Titel: Einstellung des Teetergelenks am Rotorkopf		
AG-SIL-2024-02-DE		Veröffentlicht: 01.März 2024
Gültigkeit		
Betroffene Fluggeräte: Alle AutoGyro Modelle	Betroffene Werknummern: Alle	
Auf das angegebene oder nachfolgende Problem wird im Wartungshandbuch Aircraft Maintenance Manual (AMM) in letztgültiger Ausgabe verwiesen.		Siehe AutoGyro Webseite
Dieses Formular ist eine Reaktion von AutoGyro GmbH auf ein bei Wartungsarbeiten gefundenes Problem, welches eine Eingrenzung oder Korrektur erfordert, bzw. eine Service-Information über Flugzeugmodifikationen. Unterstützung erhalten Sie bei AutoGyro unter Email: airworthiness@auto-gyro.com .

Anlass des Service Information Letter

Bild 1

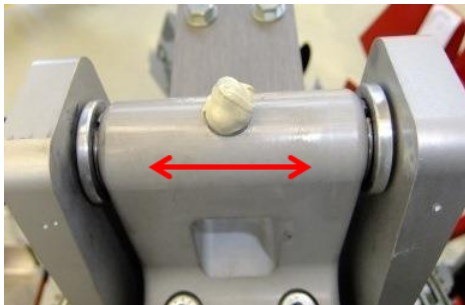
- Prüfen Sie das seitliche Spiel des Teeterblocks im Teeter-Tower (Bild 1). Wenn es größer als 0,2 mm ist, kontaktieren Sie AutoGyro für weitere Unterstützung.

Bild 2

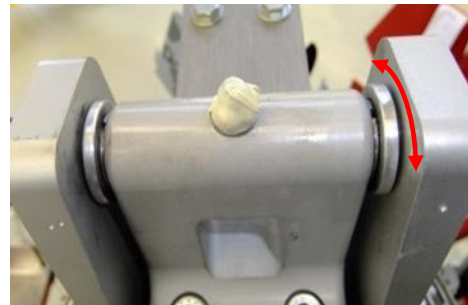
- Ziehen Sie die Kronenmutter des Teeter-Bolzens von Hand an, bis kein seitliches Spiel mehr zwischen Teeterblock und Teeter-Tower zu erkennen ist, aber mindestens eine Unterlegscheibe gedreht werden kann (Bild 2).
